DEMANDE D'AUTORISATION ENVIRONNEMENTALE

PARC PHOTOVOLTAÏQUE AU SOL DE MONTMORILLON (86)

Réponse à l'avis de l'OFB reçu dans le cadre de la Phase Amont

Figure 1 : Structures porteuses - centrale de type "trackers" - élevage ovin (p26 du DLE)

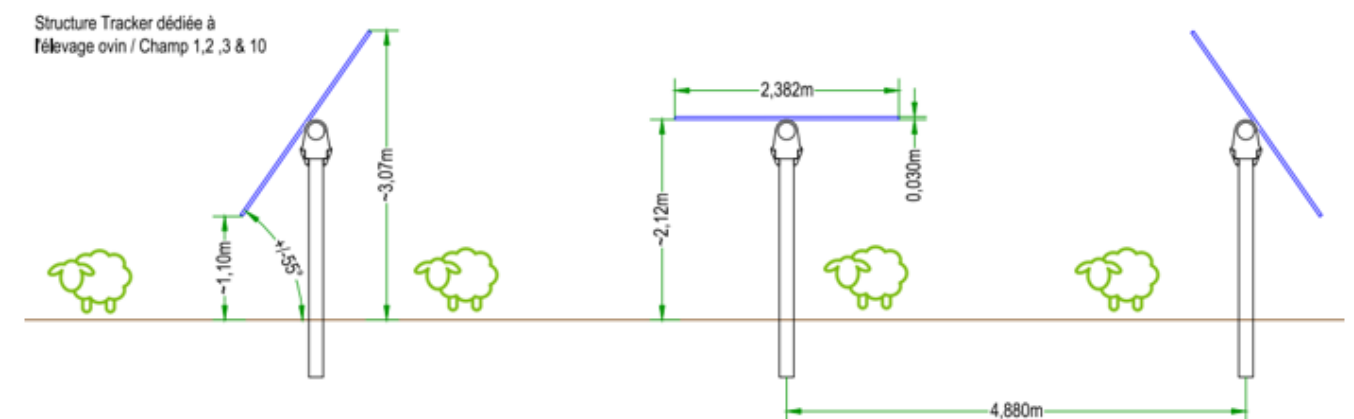
Le formulaire indique une distance inter-pieux de 4,88 m alors que la présentation du DLE indique une largeur inter-rangée de 2,5 à 4,88. Ce point mérite d'être clarifié.

Sur ce projet de Montmorillon, la technologie « trackers » a été choisie afin de faciliter les activités d'élevage ovin et de maraîchage. Les modules photovoltaïques sur trackers auront la possibilité d'être mis à la verticale sur demande des agriculteurs. **Seule** la zone dédiée à l'élevage ovin, contient des zones humides. La zone de maraîchage et d'arboriculture n'est pas concernée.

Le Pétitionnaire précise qu'en zone humide pédologique, les trackers seront à la verticale la nuit (**Mesure de réduction n°1 : Préserver les zones humides en phase de conception du projet, p165 à 167 du DLE**). En journée, l'angle d'inclinaison des modules sur trackers varie avec la position du soleil.

En ce sens, au regard des différentes configurations permises par la technologie trackers, la distance minimale entre les modules de deux rangées successives, sera d'environ 2,5m, quand les panneaux sont à l'horizontale (en milieu de journée). La distance maximale entre les modules de deux rangées successives, quand les panneaux sont à la verticale, sera quant à elle d'environ 4,88m, correspondant à la distance entre les pieux de deux rangées successives.

Figure 2 : carte de l'hypothèse du tracé de raccordement du projet, sous réserve de la PTF du gestionnaire de réseau électrique (Source BayWa r.e.)

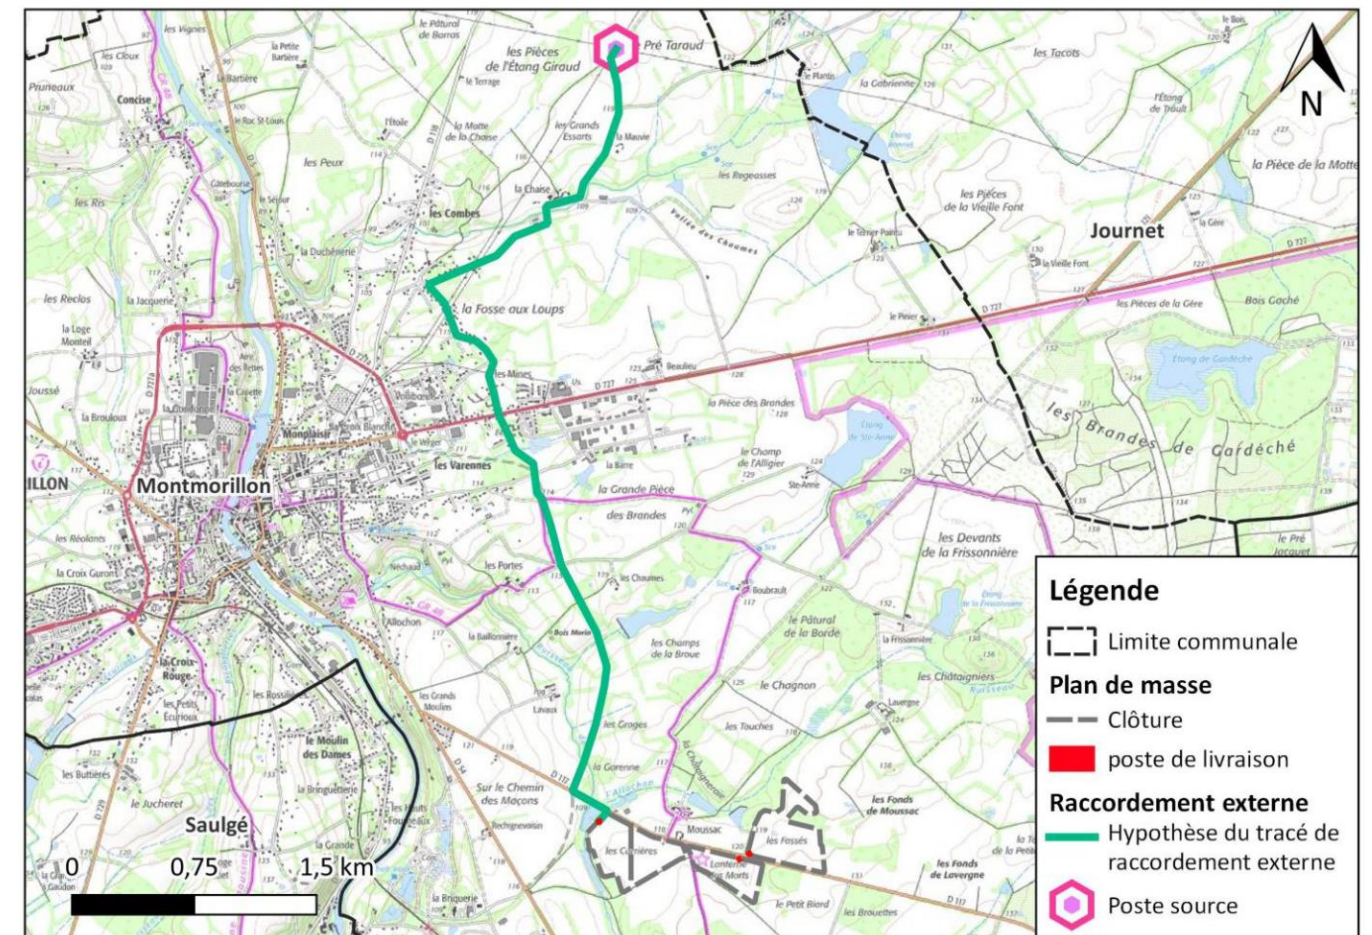
Concernant le raccordement au poste source « Est Vienne » situé à 6 km, aucune indication précise n'est donnée. **Le principe d'enfouissement des lignes sous chaussée reste à confirmer.**

Il est précisé dans l'étude d'impacts, déposée dans le cadre de la demande d'autorisation du projet photovoltaïque de Montmorillon (page 85), que celui-ci est réalisé sous maîtrise d'ouvrage d'Enedis ou autre gestionnaire du réseau public de distribution de la zone qui en est le Maître d'Ouvrage (applications des dispositions de la loi n°85-704 du 12 juillet 1985, dite « MOP »).

Le scénario de raccordement le plus probable consiste à relier le poste de livraison au poste source « Est Vienne », situé à environ 6 km au nord-ouest du site d'implantation sur la commune de Montmorillon.

Le raccordement suivra les itinéraires routiers existants et ne sera pas de nature à engendrer d'impacts notables sur le réseau hydrographique, y compris en cas de franchissement de cours d'eau pour lesquels le raccordement suivra les ouvrages d'art existants sans nécessiter d'interrompre les écoulements. Concernant les habitats naturels bordants ces itinéraires routiers, il revient au gestionnaire du réseau de quantifier les impacts éventuels du tracé sur ces derniers et de mettre en place une séquence ERC s'il elle s'avère nécessaire.

Figure 3 : Zones humides identifiées sur le site d'étude

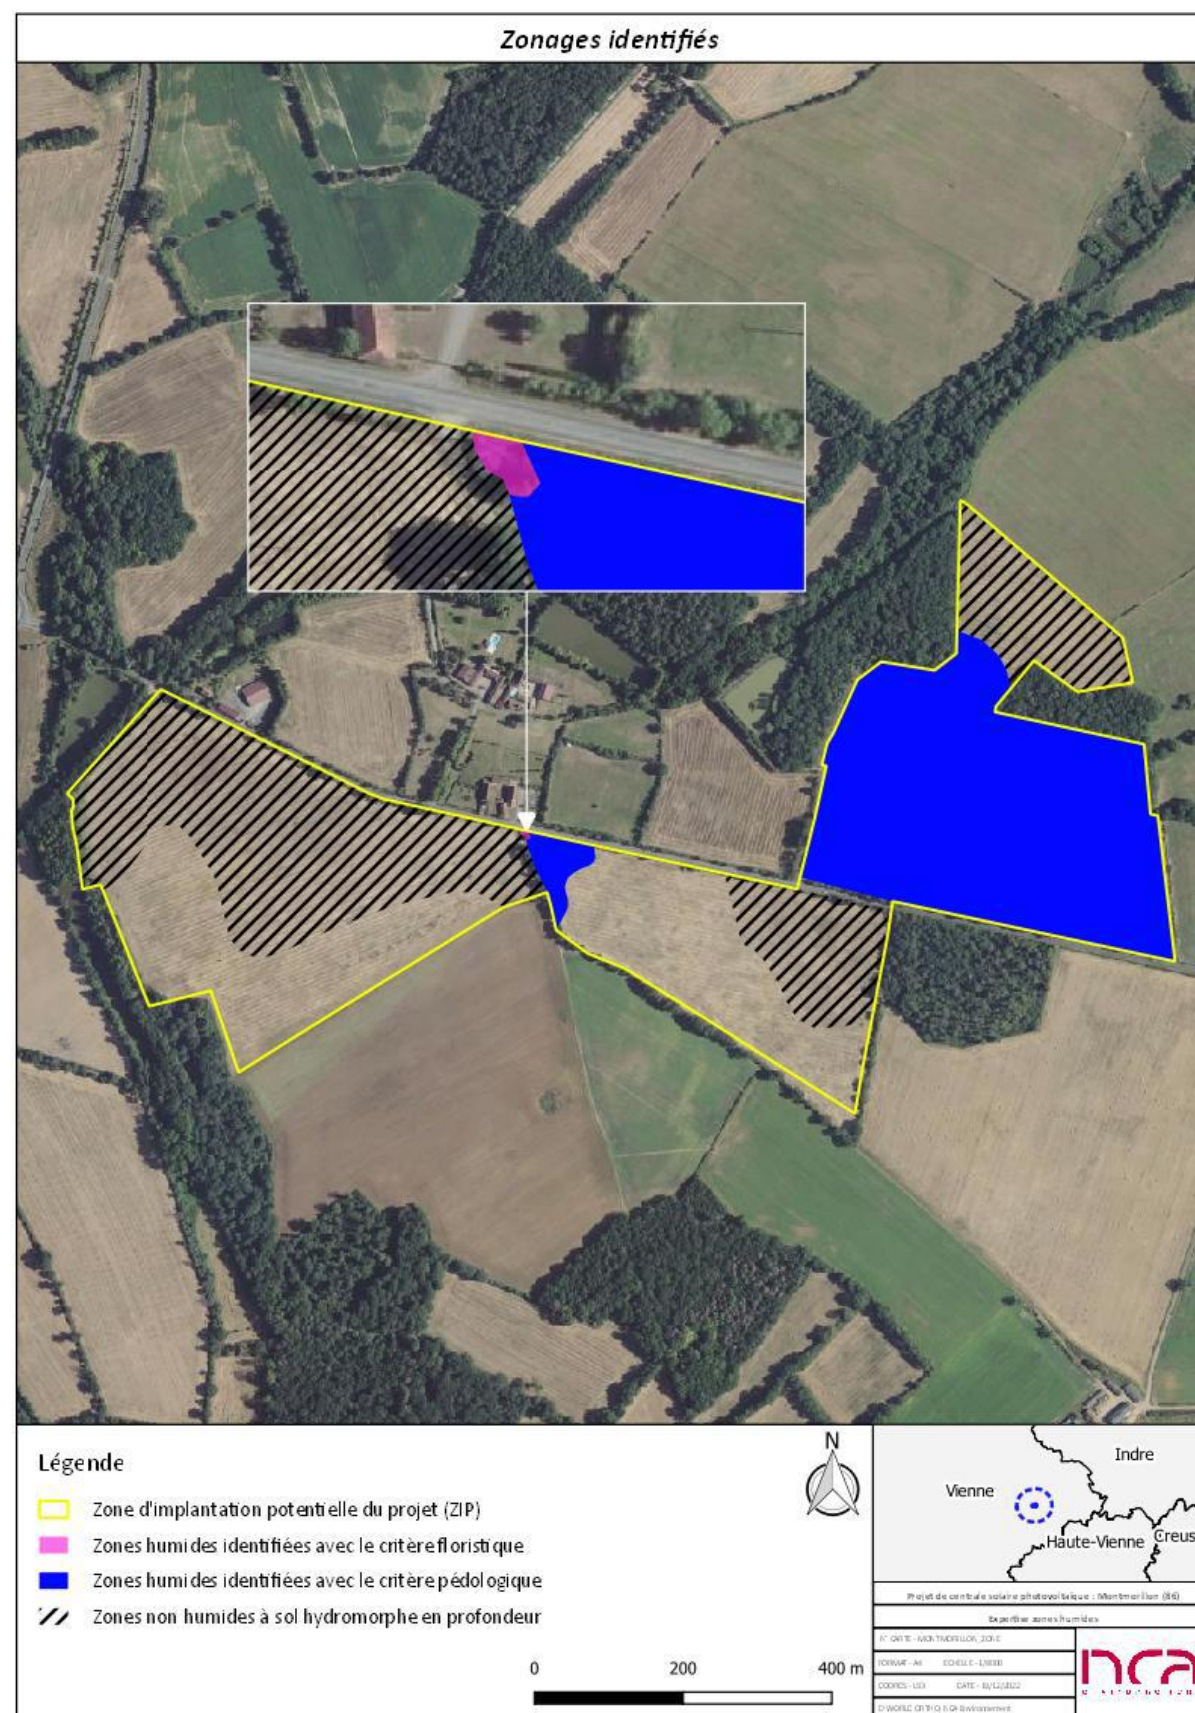
La création annexe de points d'eau est prévue pour l'abreuvement des animaux. **Il conviendrait de préciser si les tranchées nécessaires à l'adduction d'eau ont été incluses dans le calcul de l'impact ou si ce raccordement se fait sous voirie/chemin.**

Les tuyaux d'approvisionnement de l'eau dans le cadre de l'atelier ovin seront placés dans les mêmes tranchées que celles accueillant déjà les câbles du réseau électrique afin de mutualiser les excavations et de limiter les impacts sur les zones humides et les milieux naturels de façon plus générale.

Seuls 3 abreuvoirs sont concernés par la présence de zones humides. Ces derniers sont placés en périphérie du site, à proximité immédiate des réseaux d'eau existants de façon à limiter les travaux de raccordement de l'alimentation en eau. La carte des aménagements agricoles du projet (figure 4, p134 du DLE) rappelle la localisation des abreuvoirs. La carte délimitant les zones humides (figure 3) est présentée en page 111 du DLE.
